Schéma prestavbovej sady - dodanej JG

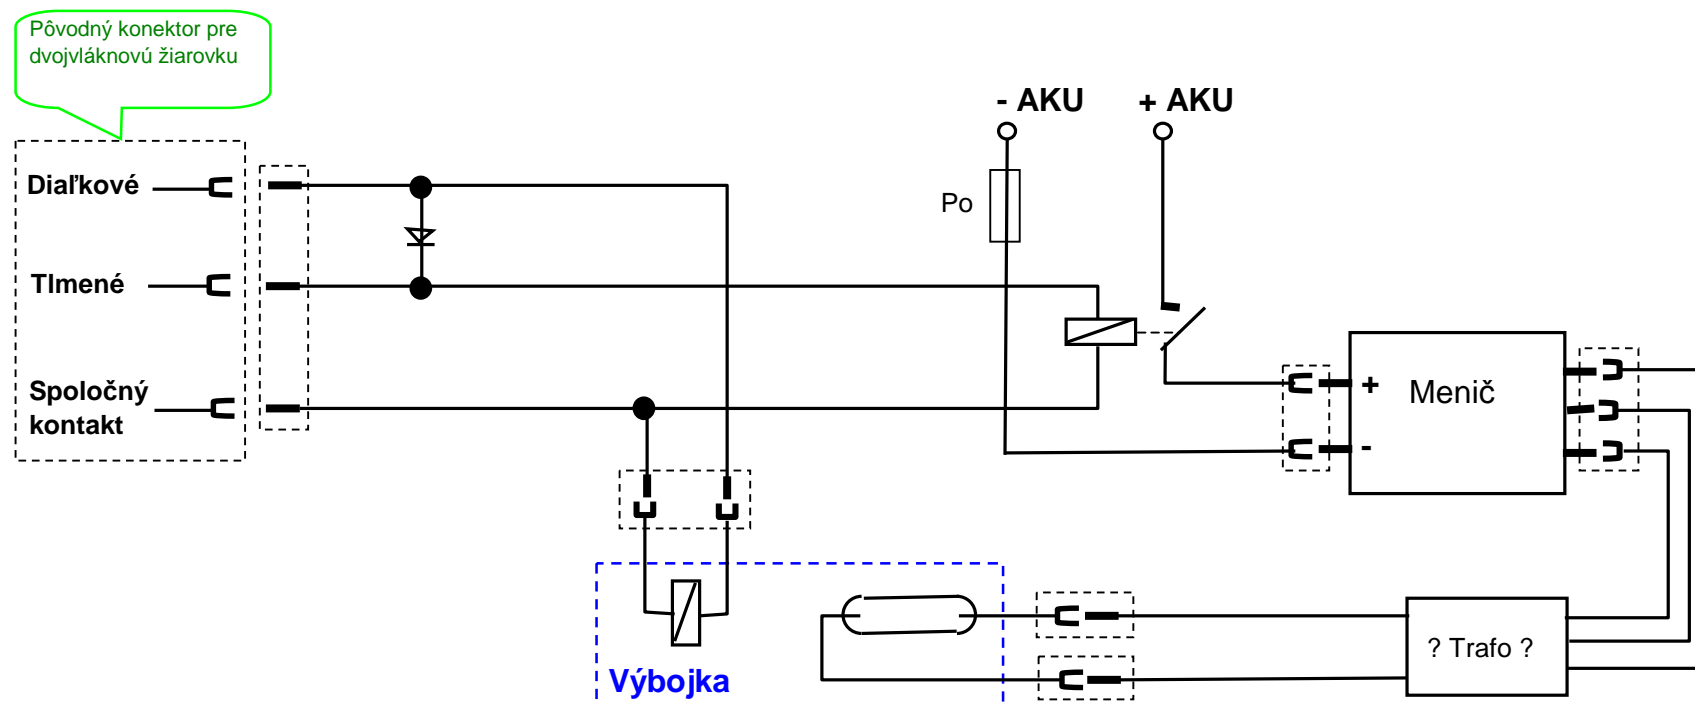
NEVYHOVUJE danému modelu vozidla

1. Táto schéma vyhovuje pre vozidlo, kde sú dvojláknové žiarovky spínané cez relé. Pokiaľ je v tomto "výkonovom" obvode vlákien žiaroviek zapojené aj niečo iné, treba vhodnosť schémy prehodnotiť.
2. Z hľadiska spoľahlivosti by som aj do tejto schémy doporučil ochranné prvky.
